Le 12 JUIN 2015

Nos réf : EE-1023-15

**Avis de l'autorité environnementale sur le projet de création
du poste électrique 225 000 / 20 000 volts
de Coupvray (Seine-et-Marne)**

Principe du poste projeté

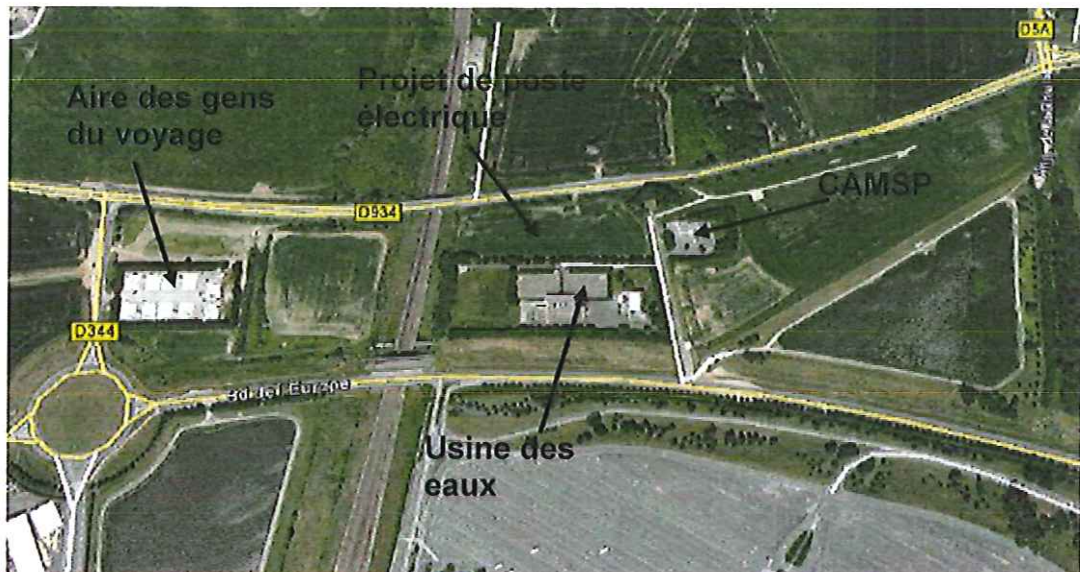
L'autorité environnementale note cependant que l'étude d'impact n'a pas pris en compte la réalisation des futures lignes de distribution d'électricité.
